De Raad van de gemeente Nijmegen

Uw brief van	Uw kenmerk	Ons kenmerk	Datum
			6 november 2026

Onderwerp	Bijlage(n)
"Winkelsteeg rond station Goffert"	6 pagina's.

Ad 5: Graafseweg

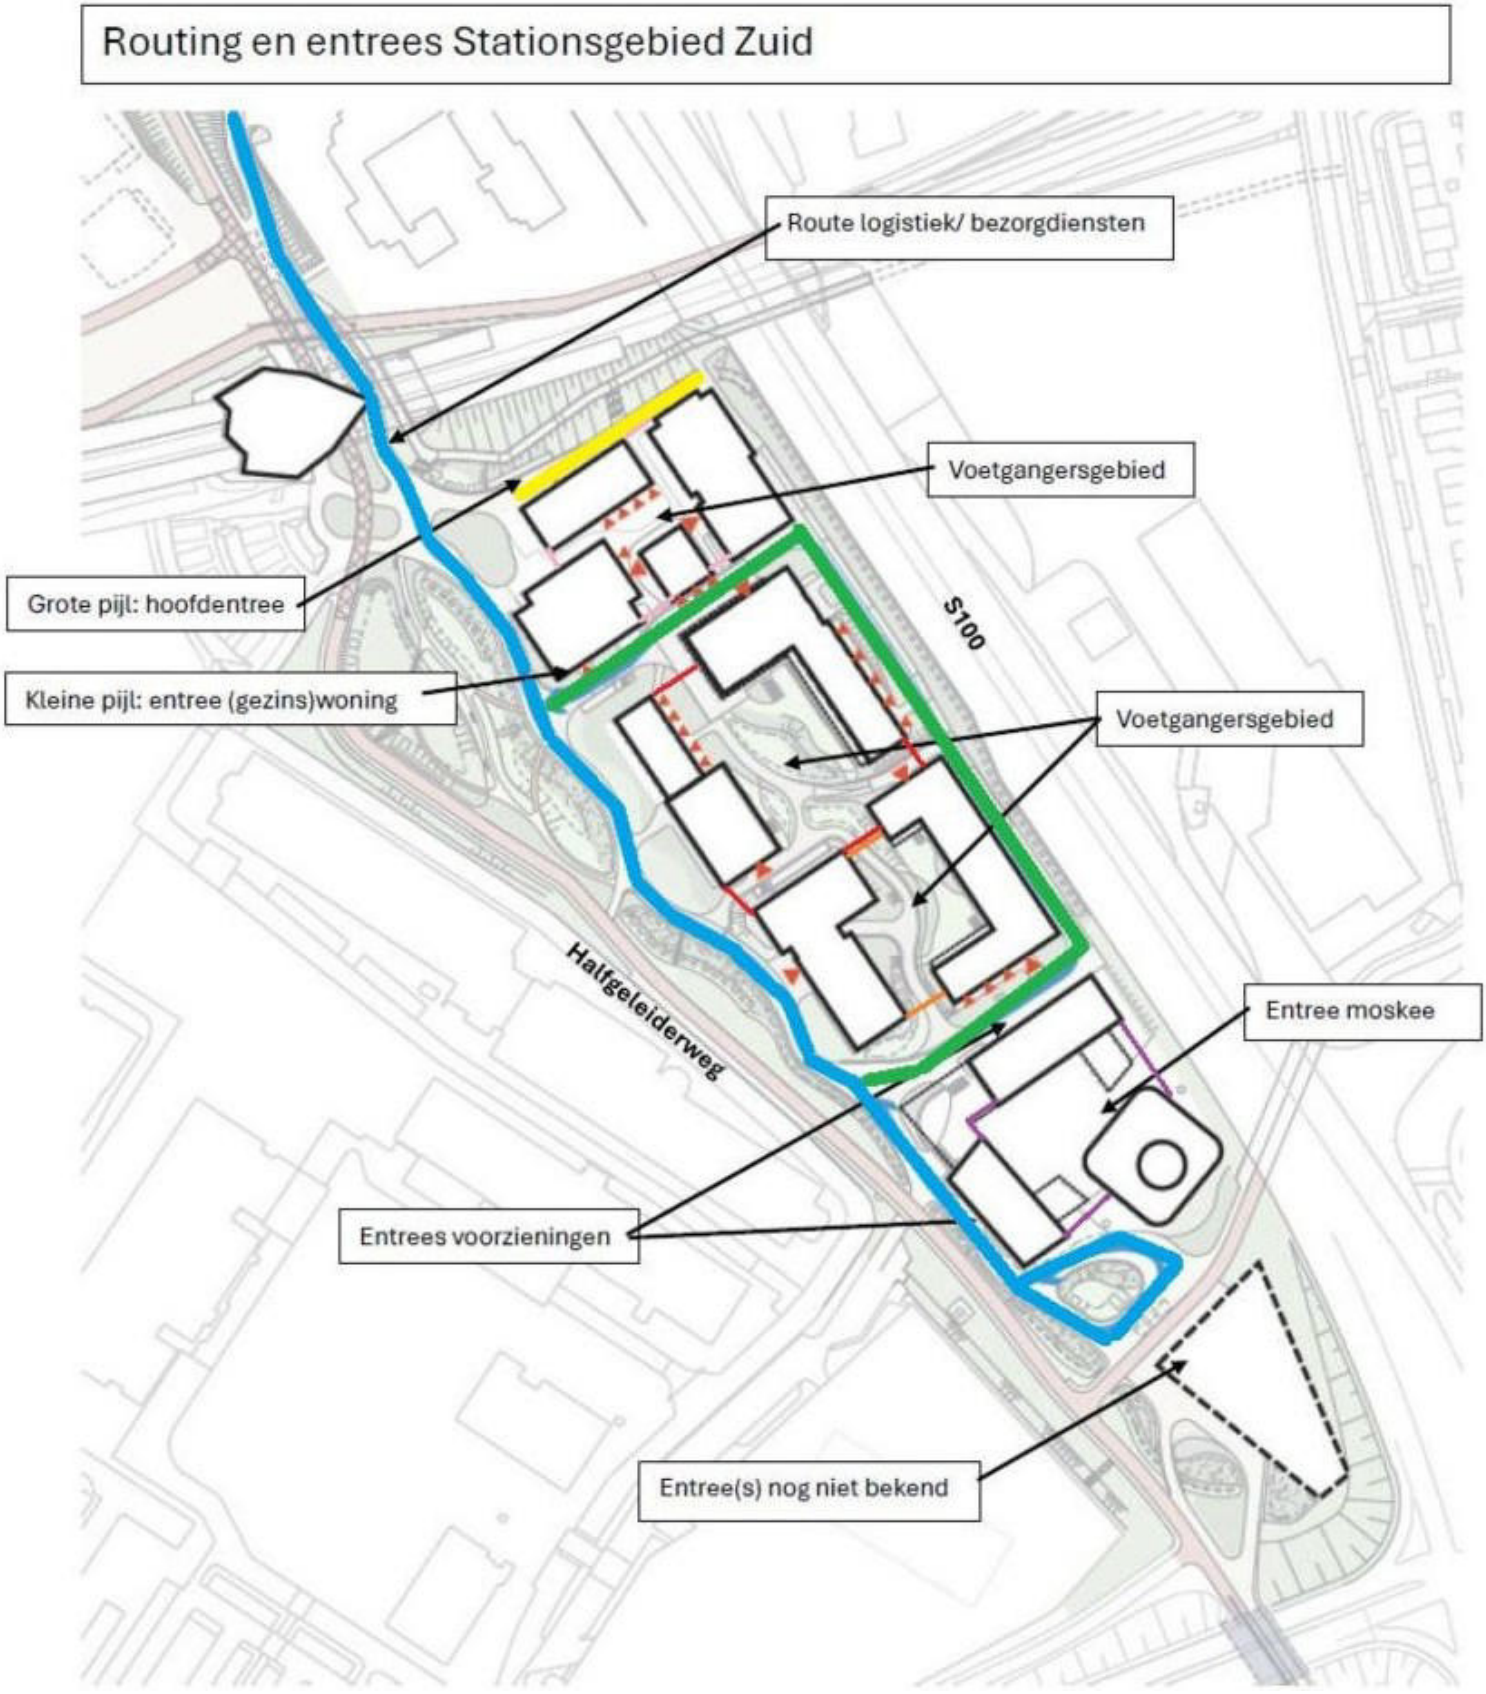
Tekeningnummer 598706 - Versie 1 stond op 15 juni 2026 in het Gemeenteblad 2026, nr. 283749. Het gaat om verschillende versies met het zelfde nummer (zie bijlage). Bij tekeningnummer 601108 - Versie 1 ontbreekt de datum en staat bij stadium: Concept. Waar is de definitieve versie met de datum?

- Tekeningnummer 601108 – Versie 1 d.d. … [Concept] (RV Bijlage 5 tekening 601108)
- *ontbreekt:* Tekeningnummer 468568 - Versie 2 d.d. 31-03-2014 (Gemeenteblad Nijmegen 2014, nr. 071)
